一宮市富士小学校基本計画
ワークショップ報告書

2025（令和7）年5月

パターン①に対する意見・アイデア

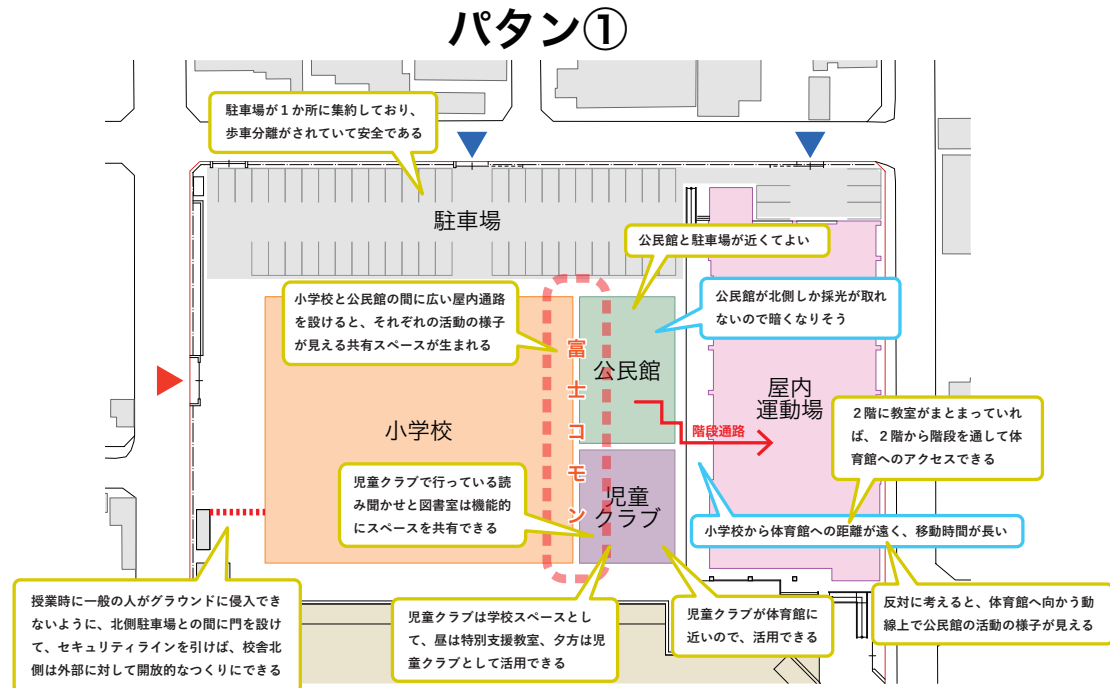
- 公民館と駐車場が近くてよい。
- △ 小学校から体育館への動線が、移動時間が長くてよくない。
→ 2階に教室がまとまっていれば、2階から階段を通して体育館へのアクセスできる。
- 反対に考えると、体育館へ向かう動線上で公民館の活動の様子が見える。
- 児童クラブは学校スペースとして、昼は特別支援教室、夕方は児童クラブとして活用できる。
- 授業時に一般の人がグラウンドに侵入できないように、北側駐車場との間に門を設けて、セキュリティラインを引けば、校舎北側は外部に対して開放的なつくりにできる。
- 駐車場が1か所に集約しており、歩車分離がされていて安全である。
- △ 児童クラブが駐車場から離れていてお迎えの動線が長い。
- 児童クラブが体育館に近いので、活用できる。
- 小学校と公民館・児童クラブの間に広い屋内通路を設けると、それぞれの活動の様子が見える「富士コモン」とも呼べる共有スペースが生まれる。
- △ 公民館が北側しか採光が取れないので暗くなりそう。
- 児童クラブで行っている読み聞かせと図書室は機能的にスペースを共有できる。

パターン②に対する意見・アイデア

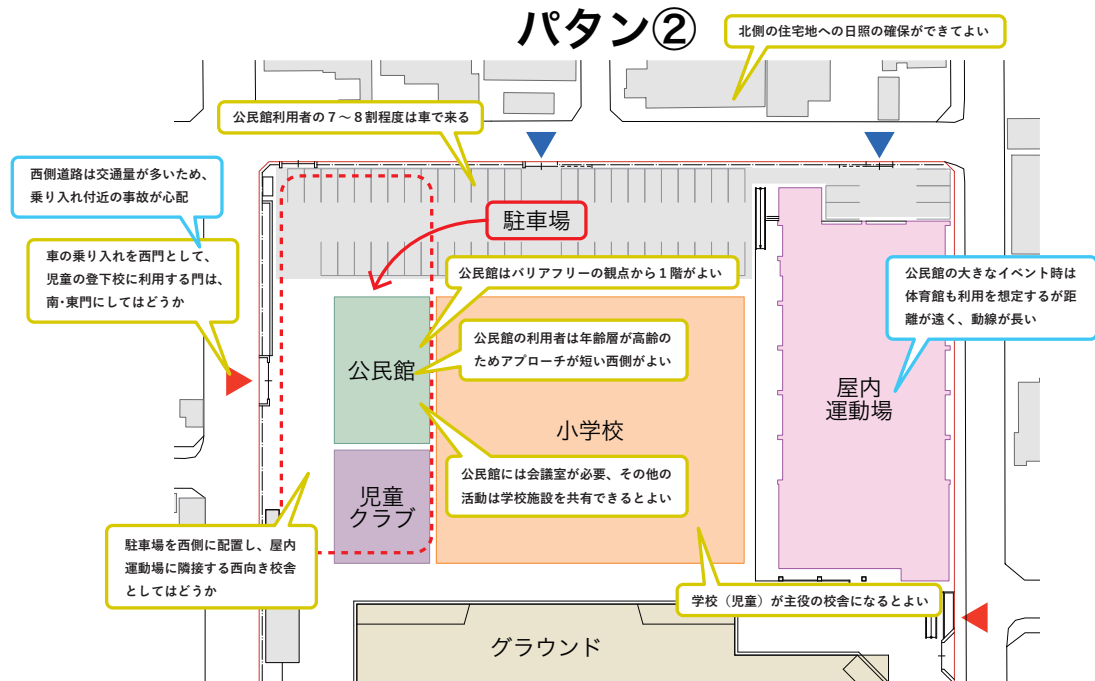
- 公民館はバリアフリーの観点から1階がよい。
- △ 車の乗り入れを西門として、児童の登下校に利用する門は、南・東門にしてはどうか。
→屋内運動場に隣接する西向き校舎としてはどうか。
- 北側の住宅地への日照の確保ができてよい。
- 公民館には会議室が必要、その他の活動は学校施設を共有できるとよい。
- 公民館の利用者は年齢層が高齢のためアプローチが短い西側がよい。
- △ 西側道路は交通量が多いため、乗り入れ付近の事故が心配。
- 公民館利用者の7～8割程度は車で来る。
- 学校（児童）が主役の校舎になるとよい
- △ 公民館の大きなイベント時は体育館も利用を想定するが距離が遠く動線が長い。

パターン③に対する意見・アイデア

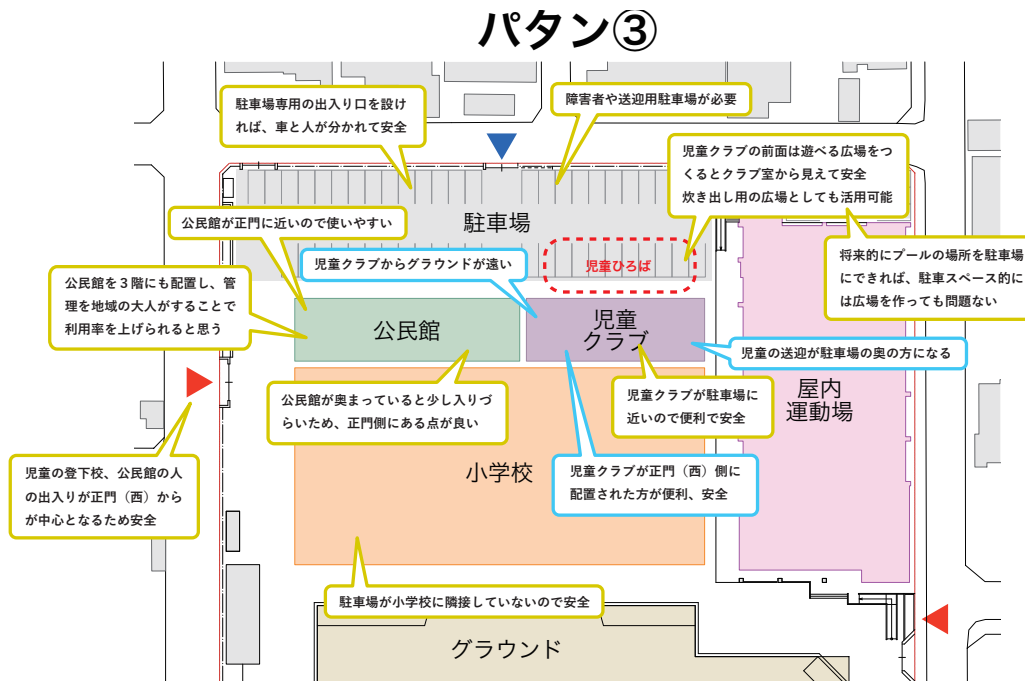
- 公民館が正門に近いので使いやすい。
- 駐車場が小学校に隣接していないので安全。
- 3階建にして公民館部分を広くし管理を地域の大人がすることで利用率を上げられると思う。
- 障害者や送迎用駐車場が必要。
- 児童クラブの前面は遊べる広場をつくとクラブ室から見えて安全。炊き出し用の広場としても活用可能。
- プールの場所を10年後（プール授業を他施設で行う方針となった場合）駐車場にできるの
で駐車スペース的には広場を作っても問題ない。
- 児童クラブが駐車場に近いので便利で安全。
- 駐車場専用の出入り口を設ければ、車と人が分かれて安全。
- 児童の登下校、公民館の人の出入りが正門(西)からが中心となるため安全。
- 公民館が奥まわっていると少し入りづらいため、正門側にある点が良い。セキュリティの
観点からもメリットがある。
- △ 公民館、児童クラブが正門(西)側に配置された方が便利、安全。
- △ 児童クラブからグラウンドが遠い。
- △ 児童の送迎が駐車場の奥の方になる。

富士小学校 ゾーニング検討 グループ1

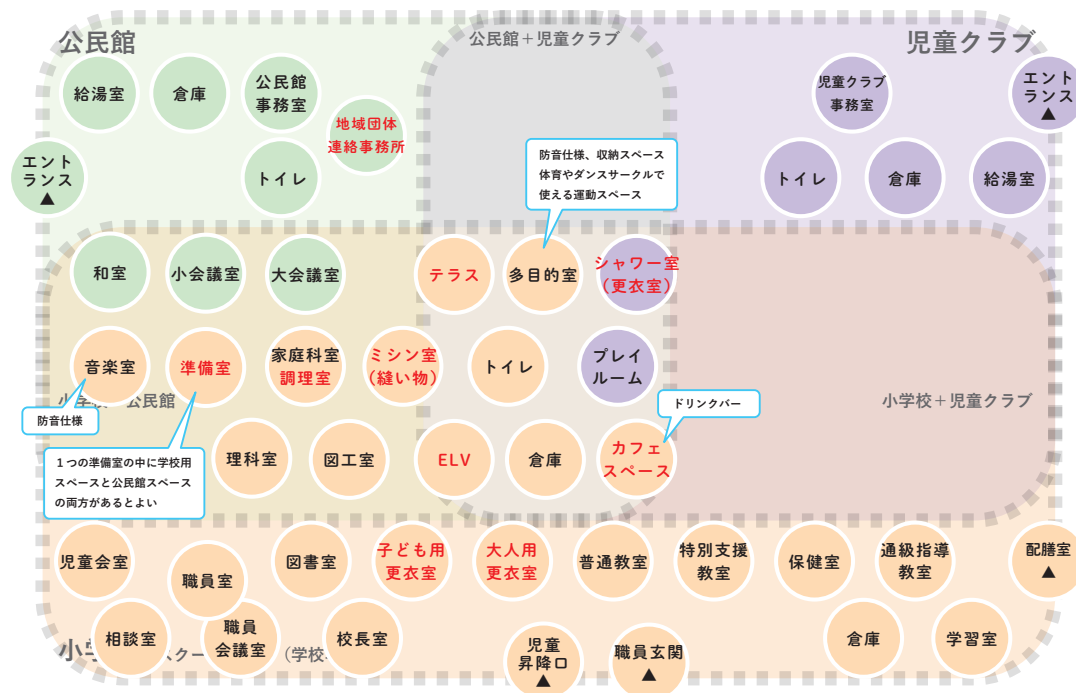
- ・図書室は小学校専用とする。
- ・災害時のために、シャワー室および更衣室を設置する。更衣室は、公民館を利用するダンスサークルの着替えの際にも利用できる。
- ・会議室は基本共用とした。教職員だけで会議を行う場合もあると思うので、職員室の一角に打合せスペースを設ける。
- ・音楽室は、サークルでも使えるように防音仕様とする。
- ・特別教室のための準備室は各1室とし、その中で学校スペース、公民館スペースを分ける。

富士小学校 ゾーニング検討 グループ2

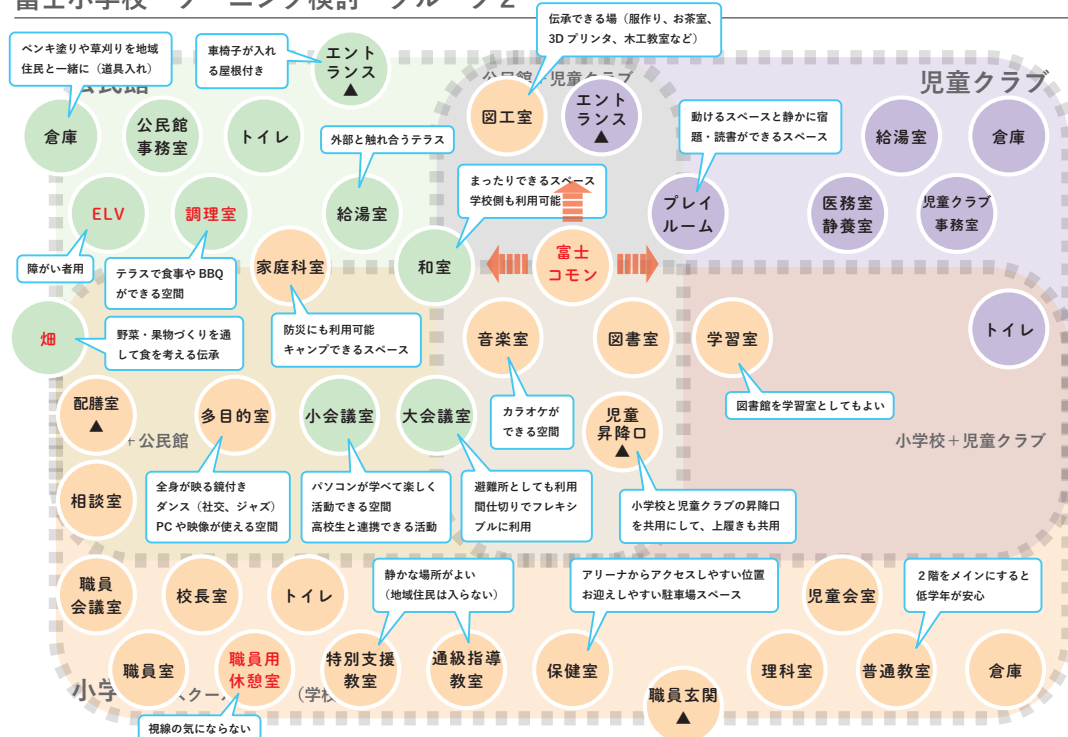
- ・様々な活動の様子が見える「富士コモン」を中心に考えた。
- ・小学校昇降口と児童クラブの入口を兼ねることで、上履きを1足にできる。
- ・特別支援教室や通級指導室は、周囲の視線や音などに敏感な児童が多いので、共有スペースからは離して静かな環境に配置する。
- ・視線の気にならない先生用の休憩室を設ける。
- ・教職員に専門知識のない作業（畑仕事や草刈りなど）は、地域の方が先生となって、指導してもらえると良い交流の場となる。
- ・自習室は中高生も利用できるように開放すれば、小学生の勉強を見てあげたり、交流のきっかけが生まれる。

富士小学校 ゾーニング検討 グループ3

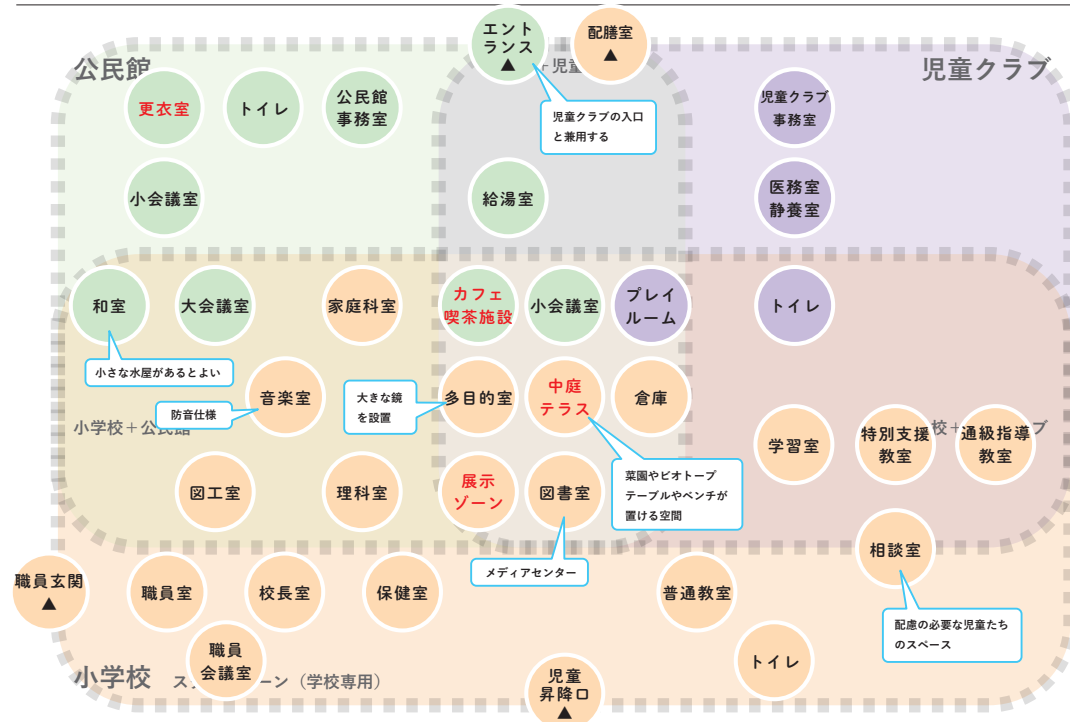
- ・ 公民館専用の更衣室と小会議室を設ける。
- ・ 公民館と児童クラブの玄関は、北側駐車場から1箇所兼用とする。
- ・ 音楽室は防音仕様が要望としてあるが、絶対に必要というわけではない。
- ・ 共有スペースとして中庭やテラスを設置して、菜園やビオトープを設けて、そこにテーブルやベンチがあればリラックスできる空間が生まれる。

富士小学校 ゾーニング検討 総括

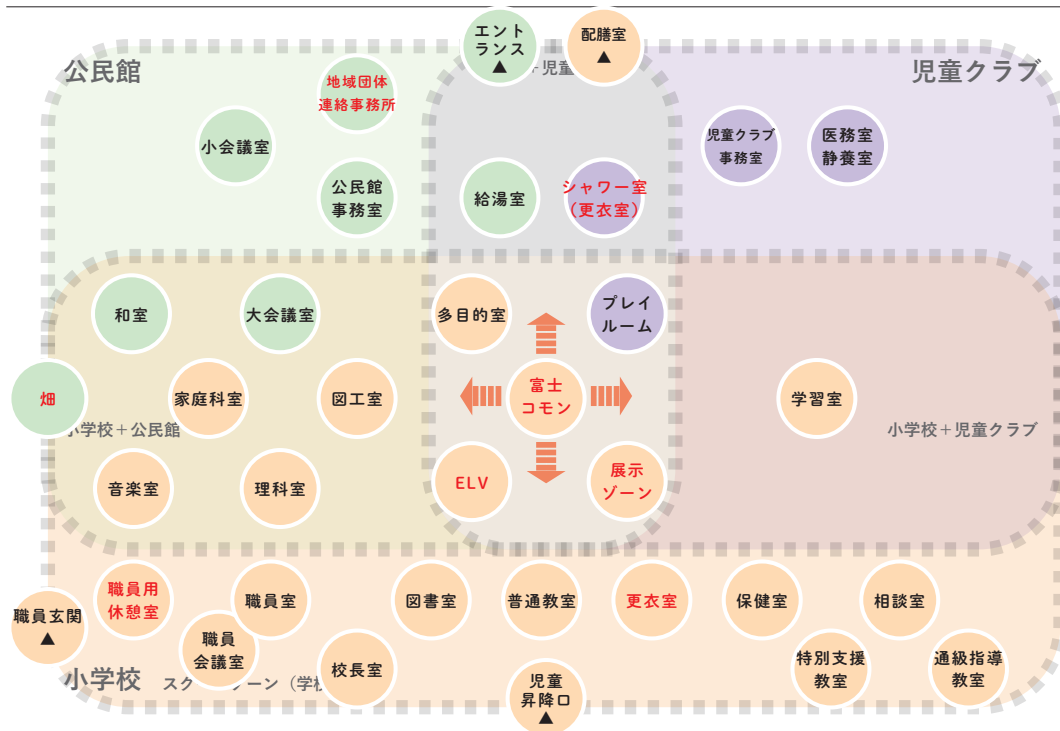
- ・施設の中心に「富士コモン」という共用スペースを配置し、その周囲にエレベーター、多目的室、展示ゾーンなどの共用性の高い部屋や設備を配置する。
- ・近隣に広域の図書館があるため、一般利用者はそちらを利用して、図書室は児童図書を中心にそろえた小学校専用の図書室とする。
- ・図書室をのぞく特別教室は小学校と公民館の共用エリアに配置する。
- ・会議室は基本共用で利用するものとし、職員室の一角に打合せコーナーを設けることで、職員会議室という専用の部屋はなしとする。
- ・職員室の近くに、視線の気にならない職員用の休憩室を設置する。
- ・公民館の近くに災害時にも利用できる更衣室・シャワー室を設置する。

ブロックプランの検討（2階建て）

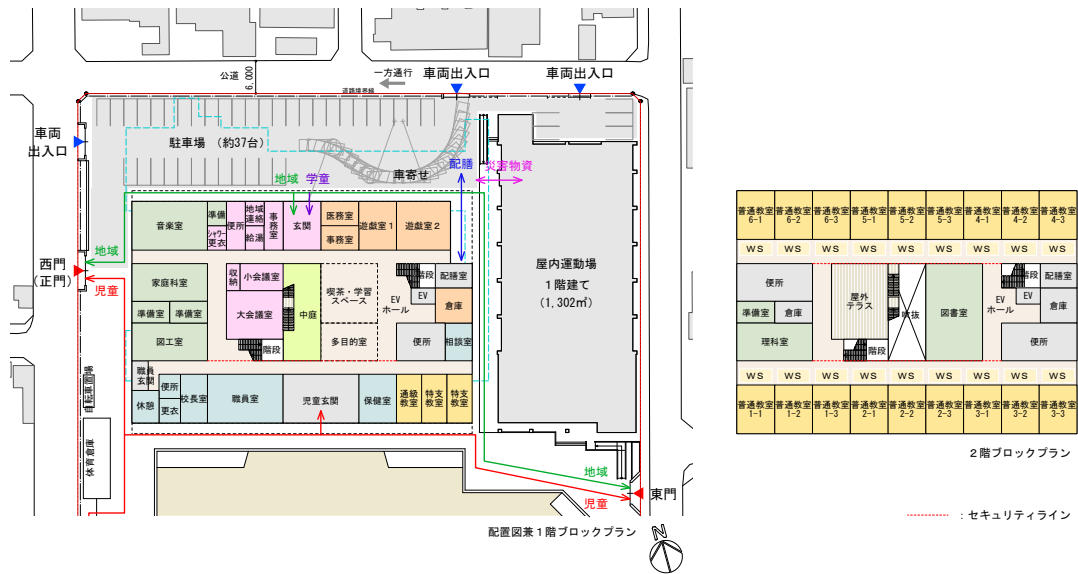
- ・中庭および隣接する多目的室は、喫茶利用、ダンスの発表会、熱中症の一時避難、児童クラブの外遊びなど、多目的な用途に利用できる。
- ・公民館には和室で行うサークル活動があるので和室があるとよい。
- ・西側道路などから公民館の活動の様子が見えるとよい。
- ・教室配置について、アリーナまでの移動時間の短縮のため、低学年の教室はアリーナに近いほうがよい。
- ・一部他の教室と離れて配置されている教室配置については、再検討が必要かと思う。
- ・エレベーターは玄関を入った中心にあると使いやすい。

- ・学年の教室が離れているのは運営がしづらいので、見直してほしい。
- ・配膳室には、人も同乗できるくらい大きめのエレベーターを設置してほしい。
- ・家庭科室は調理室・被服室の2室、音楽室は高学年用・低学年用の2室あるとよい。
- ・肢体不自由の児童が通う可能性があるので、特別支援教室は1階にあるほうがよい。
- ・児童数の変動に対応できるように、教室数を余分に多目的室として設置しておくともよい。
- ・給食の後に歯磨きの時間があるので、手洗いの数を充実させてほしい。
- ・セキュリティについては、特に線引きをせずに、各室の鍵で対応するという考え方もあると思う。
- ・大会議室には移動式のステージがあるとよい。

- ・土日や放課後などの学校活動がない時のセキュリティは、物理的に入れないようにシャッターで区画したほうがよい。
- ・大会議室は、軽運動ができるくらいの広さがほしい。
- ・公民館の部屋が少し不足しているように感じるが、日中の利用がない児童クラブの遊戯室も公民館に貸し出しして利用できるようにするとよい。
- ・遊戯室の1室は学習スペースとして、日中空いている時には中高生も開放利用できるようにするとよい。
- ・図工室を作業室としてミシンなどもできるようにして、家庭科室は調理室として、調理専用に変化させてほしい。
- ・教室の間仕切り壁は、学習形態に応じてフレキシブルに変化できるようにしてほしい。
- ・特別教室などは基本的に学校所有になると思うが、管理については学校と公民館で分担したほうが施設を有効活用できると思う。

- ・ 児童クラブ内の医務室は、専属のスタッフが常駐しないのであれば、必要ないと思う。
- ・ 小さな音楽室であれば、2部屋あってもよいと思う。児童クラブの遊戯室を日中だけ音楽室として使用させてもらうのもよいかもしれない。
- ・ 1階の中庭に屋根をつけるべきかという議論のなかで、上部にトップライトをつけて光を取り入れることができれば、開放的で明るい空間となり、屋内として活用できる。
- ・ 授業での使用頻度の低い図工、調理、被服については、授業が重なるケースは低いと考え、2部屋でまかなうという計画でもよいと思う。
- ・ 今後まとめていく基本計画では、参加者の支持が多かった3階建て案をもとに進める。
